Réponse à la demande de compléments du 23 septembre 2021

Parc éolien de Nogent

Commune de Nogent
Département de la Haute-Marne (52)
Octobre 2022

Figure 1 : Zone d'étude vis-à-vis des distances d'éloignement réglementaires (Extrait de la page 151 de l'étude écologique complétée)

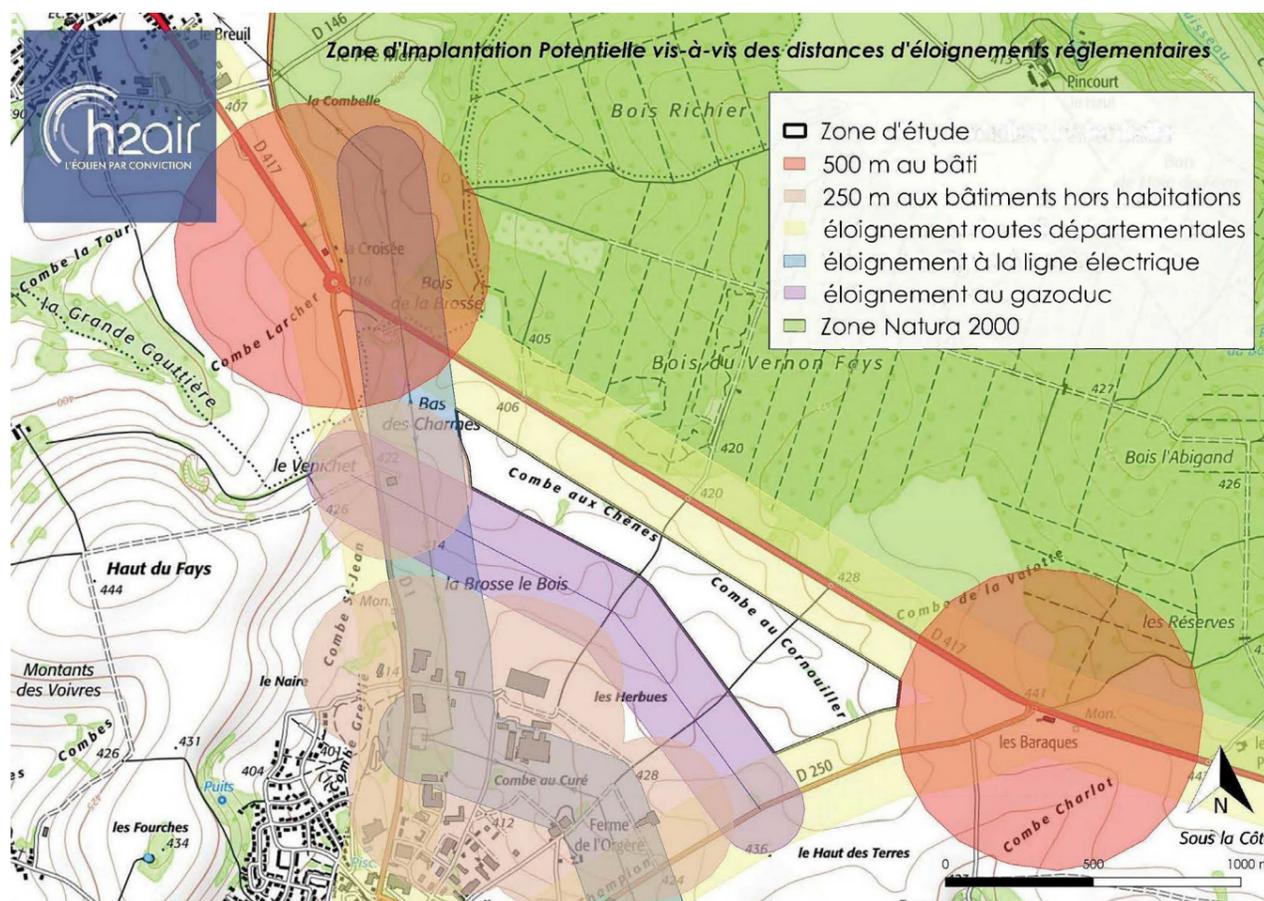
Etudier un scénario alternatif permettant d'implanter l'ensemble des mats, notamment le E2, en dehors de la zone à enjeu modéré pour les chiroptères, et justifier la non-retenue de ce scénario.

La Figure 1, présente en page 153 de l'étude écologique complétée, démontre que les possibilités d'emplacement des éoliennes demeurent très limitées, particulier au niveau de l'emplacement de E2. Les différentes contraintes sont explicitées dans l'étude d'impact et synthétisées à la page 181 dans la figure 102 : Servitudes, contraintes et zone d'implantation possible pour les éoliennes.

Figure 4 : Carte représentant le protocole de l'étude spécifique Milan royal/Cigogne noire, réalisé en 2022 (Extrait de la page 22 de l'étude écologique complétée)

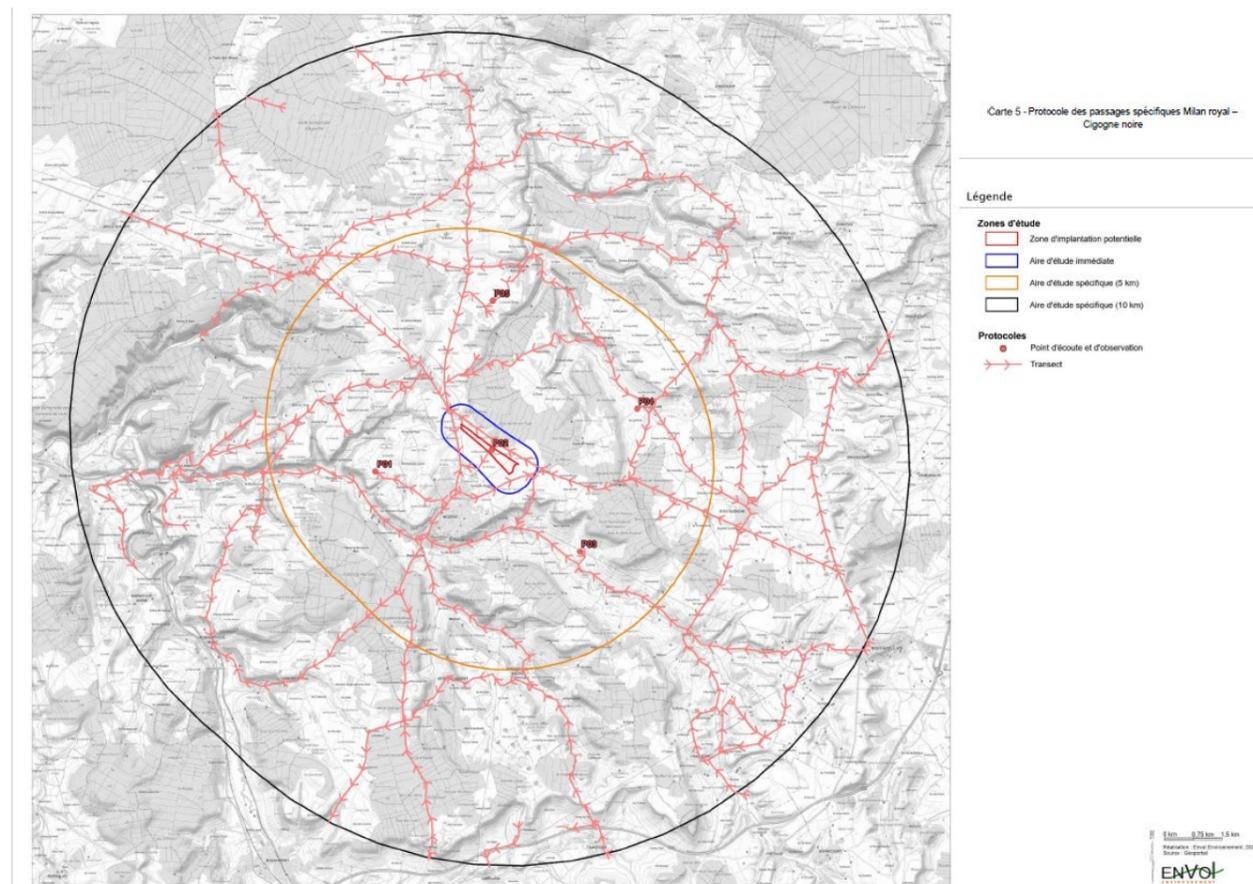
Réaliser une étude spécifique au Milan royal afin d'anticiper les déplacements de l'espèce sur le territoire : localiser sites de nidification, zones favorables à l'alimentation et voies de déplacement préférentielles

Une étude spécifique au Milan royal et à la Cigogne noire a été réalisée entre le 08 décembre 2021 et le 28 juillet 2022. Comme précisé en page 20 de l'étude écologique complétée, ce sont 2 passages inféodés à la recherche de nids de ces 2 espèces ainsi que 8 passages spécifiques au suivi de ces dernières qui ont été effectués. Ainsi, la recherche de nids « s'est concentrée sur l'ensemble des

Le protocole spécifique d'observation du Milan royal et de la Cigogne noire avait pour but de « déceler les secteurs d'intérêts pour ces espèces (territoire de chasse ou de gagnage, zone de transit, migration active, stationnement...) au sein de la zone d'étude » (page 21 de l'étude écologique complétée). Cinq points d'observations ont alors été mis en place dans les 5 kilomètres autour de la ZIP ainsi que des transects à allure réduite dans un périmètre de 10 km autour de la zone d'implantation potentielle :

Figure 5 : Carte représentant les couloirs de migrations de l'avifaune, issue du SRE Champagne-Ardenne 2012 (Extrait de la page 68 de l'étude écologique complétée)

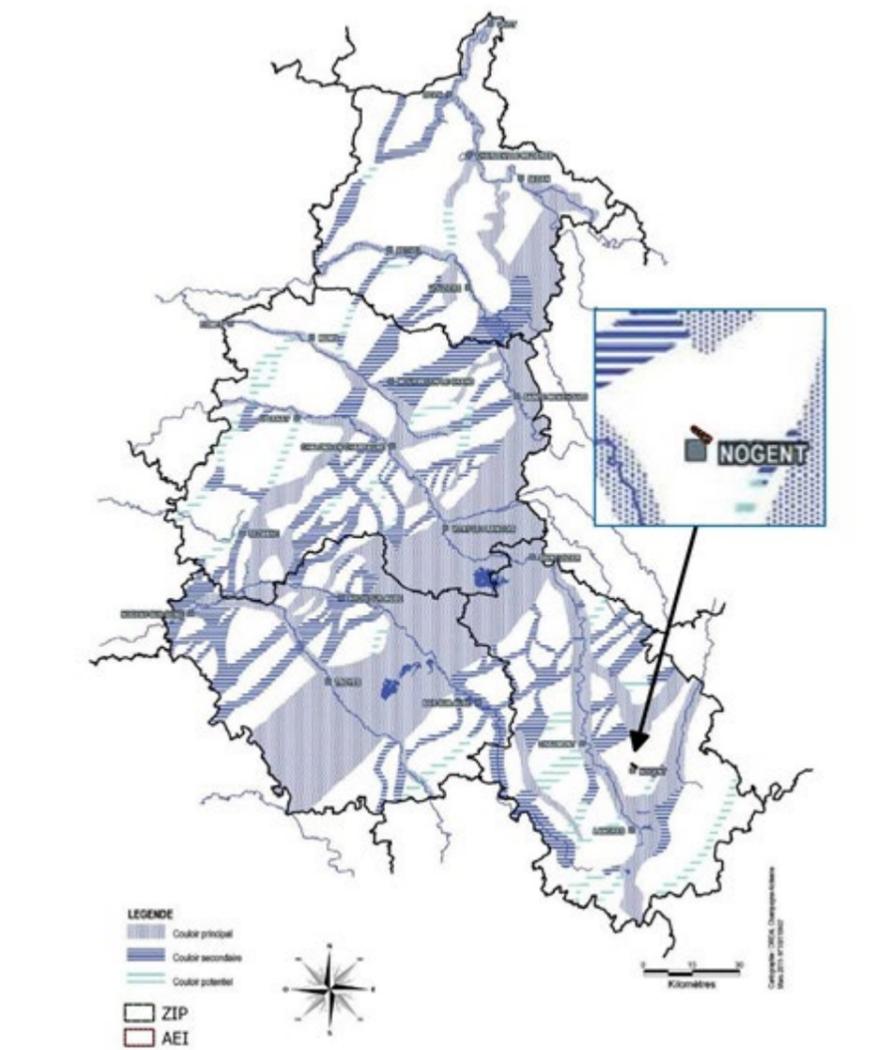
En raison de la proximité de la ZPS du Bassigny et de ses enjeux liés au Milan royal et à la Cigogne noire, compléter l'état initial par une étude spécifique à ces deux espèces (mobilisation des connaissances disponibles sur le territoire (associations de protection de la nature), analyses cartographiques et observations spécifiques, afin de localiser les sites de nidification, les milieux favorables à l'alimentation de l'espèce et les voies de déplacement préférentielles dans un rayon de 5 km autour du projet)

Compléter l'étude de la migration par des observations à l'échelle de l'aire d'étude rapprochée (La migration étant un phénomène relativement diffus, il est nécessaire de pouvoir l'observer sur un front de quelques kilomètres de part et d'autre du site du projet)

L'étude écologique présente en page 68 et 69 mais aussi en page 72 à 74, une synthèse bibliographique des données avifaunistiques de la LPO, de la base de données Faune-Champagne-Ardenne mais aussi du SRE Champagne-Ardenne. Cette synthèse permet ainsi d'apporter des connaissances sur l'utilisation du territoire par les oiseaux. Ainsi, à titre d'exemple, la Figure 5, extraite de la 68 de l'étude écologique complétée, montre que la zone d'implantation du projet éolien de Nogent se situe en dehors des couloirs de migration des oiseaux.

De plus, une analyse bibliographique a été réalisée dans le cadre de l'étude écologique du projet éolien de Nogent. Cette analyse apporte des données concernant la migration des oiseaux aux abords du projet. Présentée en page 68 de l'étude écologique complétée, cette synthèse bibliographique utilisant les données de la LPO Champagne-Ardenne précise que : « L'Aire d'Étude Immédiate (AEI) se situe en-dehors des trois types de couloirs ». En effet, sur la Figure 5, issue de la

page 68 de l'étude écologique complétée, l'aire d'étude immédiate se situe bien en dehors des couloirs de migration identifiés, qu'ils soient principaux, secondaires ou même potentiels.

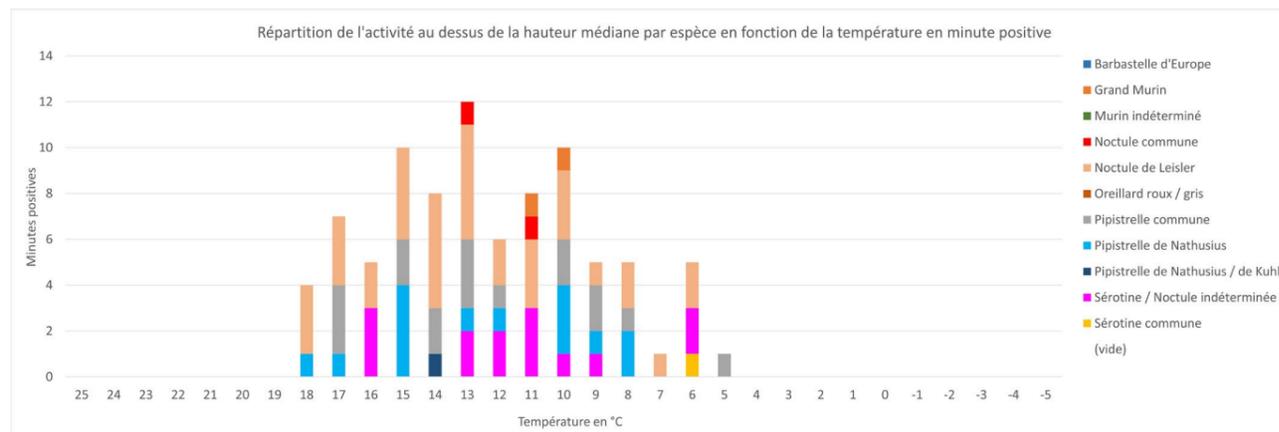
Expliquer la distinction opérée entre les groupes « Pipistrelle 35 » et « Pipistrelle 50 »

Comme précisé en page 114 de l'étude écologique complétée, le groupe des Pipistrelles 35 se compose de la Pipistrelle de Nathusius et de la Pipistrelle de Kuhl. Le groupe des Pipistrelles 50 se compose, quant à lui, de la Pipistrelle commune et de la Pipistrelle Pygmée.

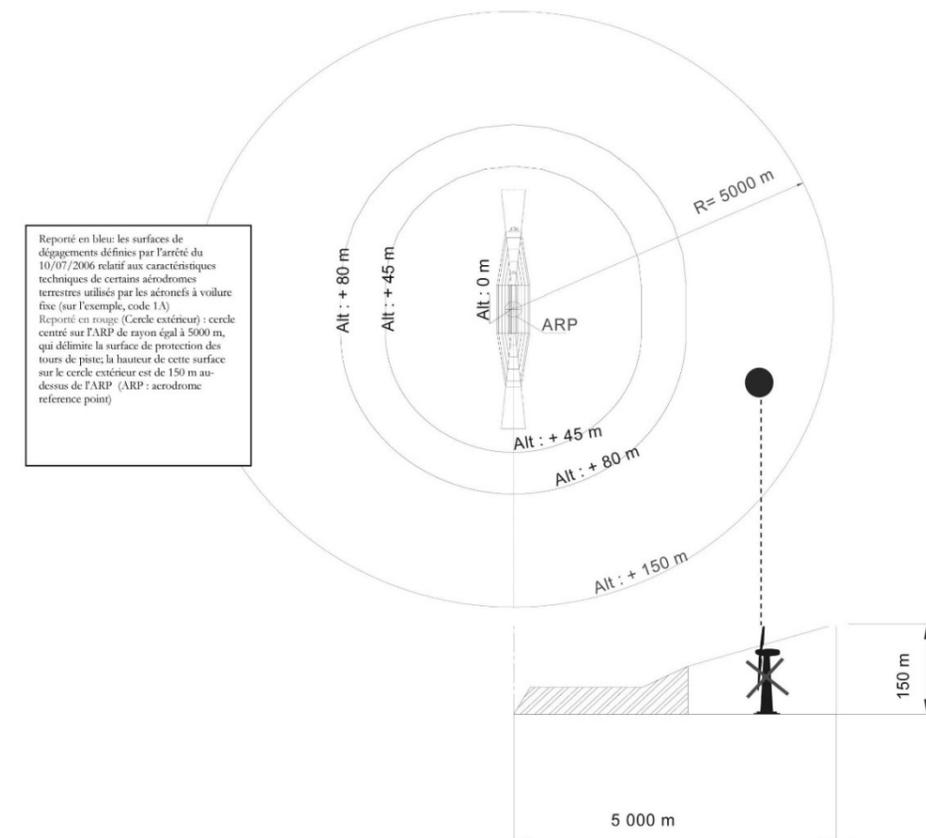
Proposer un modèle de postes de livraisons conforme à l'art A11 au règlement de la zone A du PLU de Nogent (toiture d'au moins 2 pans, toitures et bardages de ton mat, ocre, havane ou vert foncé)

La description de l'intégration des éléments connexes présente dans l'étude paysage précise que le poste de livraison devra respecter le règlement du PLU de Nogent (article 11 concernant la zone A), soit une toiture d'au moins deux pans et des murs revêtus en bardage, en tons mats de couleur ocre, havane ou vert foncé. **{Annexe Volume 2 : Etude Paysagère – page 197 – TROISIÈME PARTIE : INTÉGRATION DES ÉLÉMENTS CONNEXES & MESURES}**
